AMENAGEMENT DE LA RETENUE D'ALTITUDE DE LA FECLAZ

***Note complémentaire au dossier de déclaration au
titre du code de l'environnement
(Courrier du 13/08/2019)***

Ce document a pour objectif d'apporter des réponses à la demande de complément pour l'instruction du dossier lois sur l'eau relatif à l'aménagement de la retenue d'altitude de la Feclaz (dossier n° 73-2019-00090).

Débits journaliers de la Doria en fonction de la hauteur lue à la sonde CNRS du puits Lacha

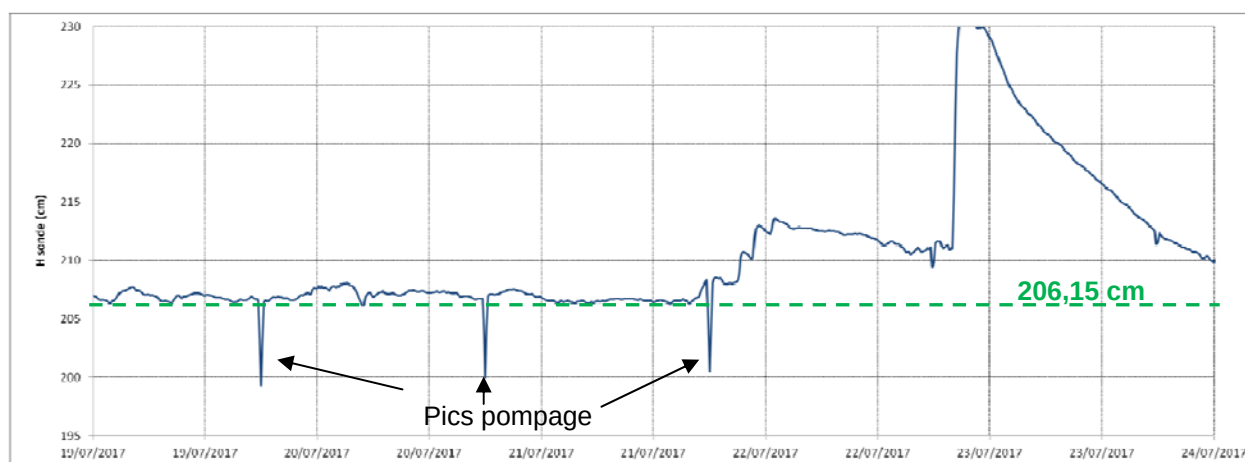
Afin de déterminer la hauteur h_1 , les débits journaliers de la Doria estimés à partir des débits de la Lyesse à Ravoire avec la relation ($Q_{Doria} = 0,4482 Q_{Lyesse} - 0,0183$) sont tracés en fonction des hauteurs moyennes journalières mesurées par la sonde.

L'analyse des données de la sonde montrent que les valeurs inférieures à 206,15 cm correspondent aux périodes de pompage caractérisées par des pics descendants.

Décalage des hauteurs mesurées en 2016

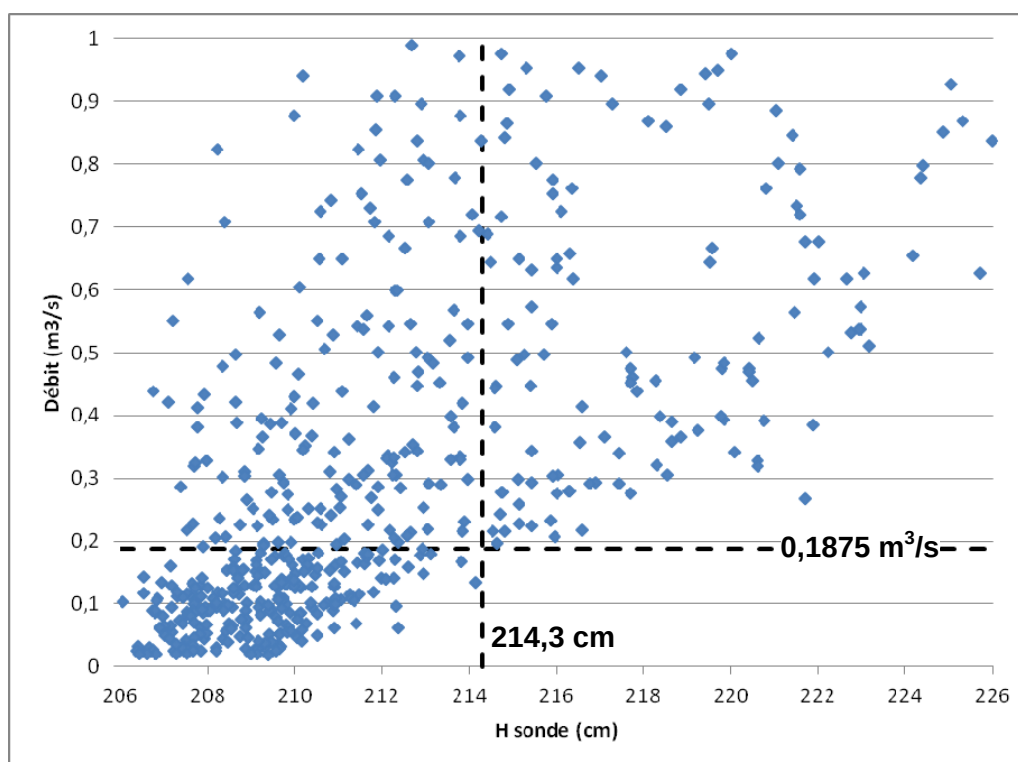
Au début de la chronique, on observe un décalage important de l'ordre de 20 cm entre les premières mesures et les mesures suivantes, après une période de lacune en octobre et novembre 2016. Il est probable qu'un étalonnage ait été effectué pendant cette période. Les

mesures antérieures à novembre 2016 sont donc exclues de l'échantillon utilisé pour la détermination du seuil de prélèvement.

Schéma du seuil (source université de Savoie)

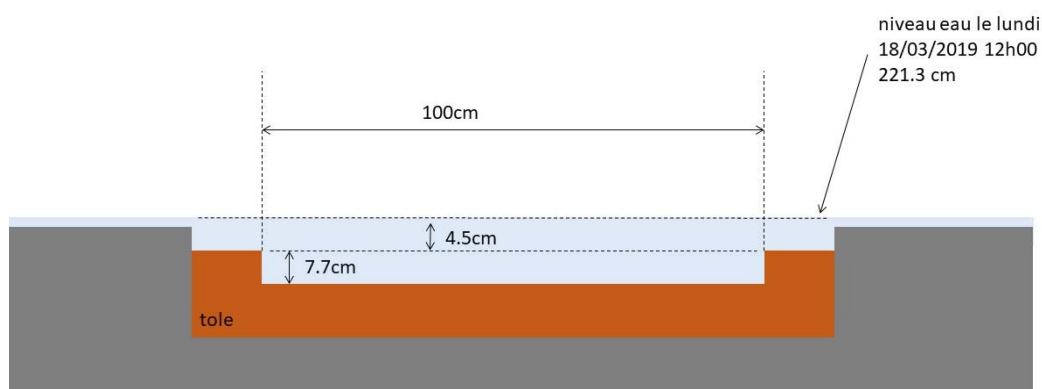
Il reste à déterminer la hauteur du seuil par rapport à la sonde. D'après le schéma ci-dessus la côte du seuil correspondrait à une hauteur de sonde de 209,1 cm en se basant sur la hauteur d'eau mesurée le 18-03-2019.

Cependant l'analyse des données de la sonde montre que la côte minimale mesurée (hors pompage) est plutôt de l'ordre de 206,15 à 206,8 cm selon la période. Une erreur potentielle de 2 à 3 cm sur les mesures des différentes côtes du schéma ci-dessus n'est donc pas à exclure.

Courbe de tarage (Débit/Hauteur) du seuil au puits Lacha

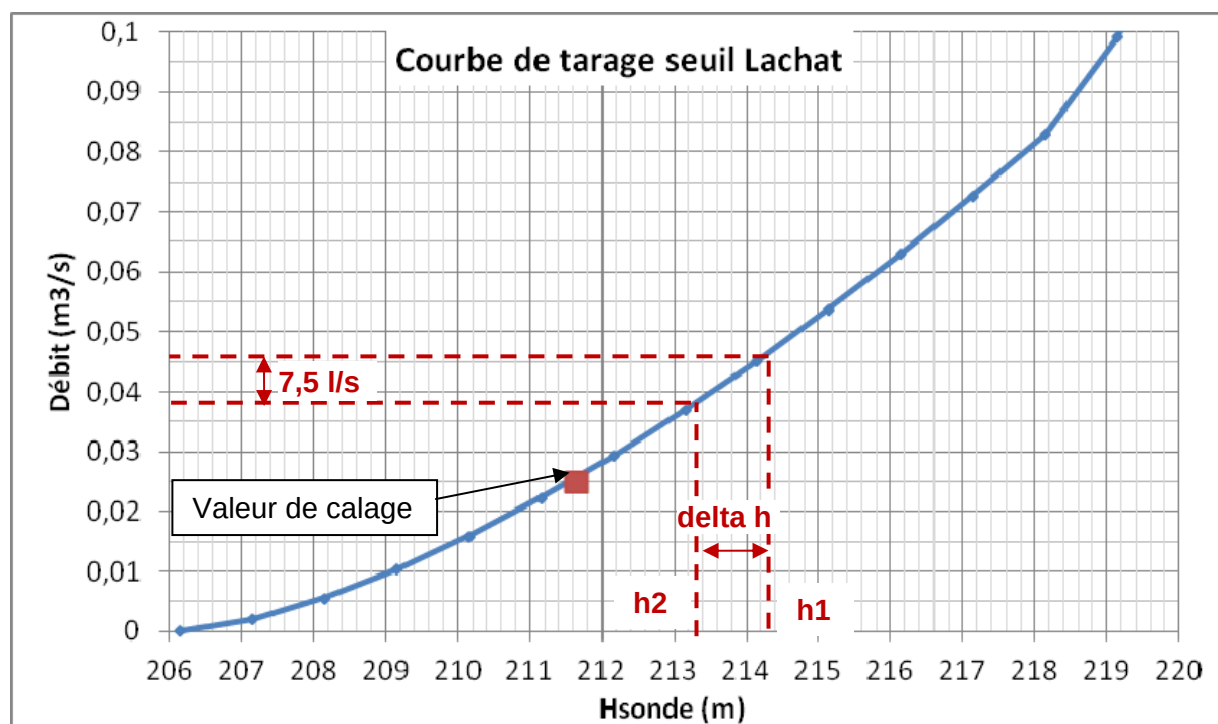
En considérant une hauteur du seuil à 206,15 cm, on obtient la courbe de tarage suivante :

Cela permet de définir la hauteur d'abaissement de l'eau Δh à l'amont du barrage à environ **1 cm** soit une hauteur h_2 de 213,3 cm. Cette hauteur correspond à un débit de l'ordre de 39 l/s, il s'agit du débit minimal restitué à la Doria lorsque la pompe est en fonctionnement.

Drainage périphérique

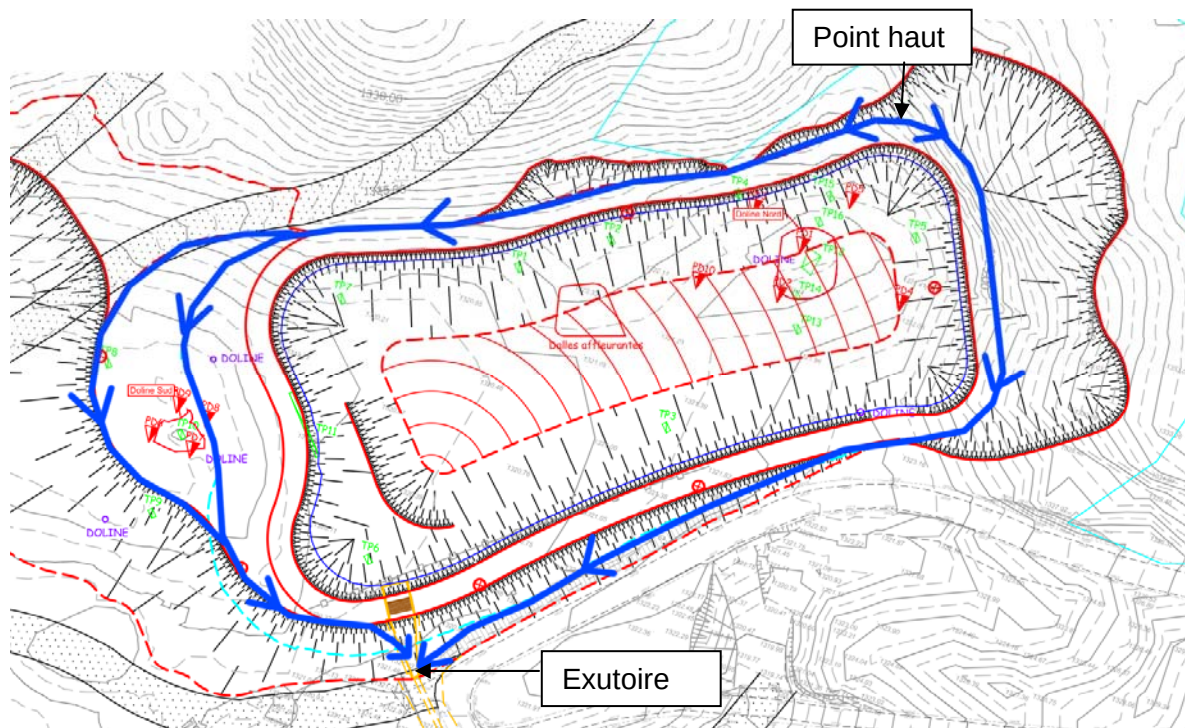
Afin d'éviter toute venue d'eau dans les dolines sud et nord un drainage périphérique sera aménagé tel que présenté dans le schéma ci-dessous (trait bleu). Les deux drains se rejeteront dans le coursier du déversoir à l'amont du dalot de franchissement de la piste. L'exutoire des deux drains sera aménagé de manière à ce qu'une mesure soit possible (petite chute permettant un jaugage au seau).
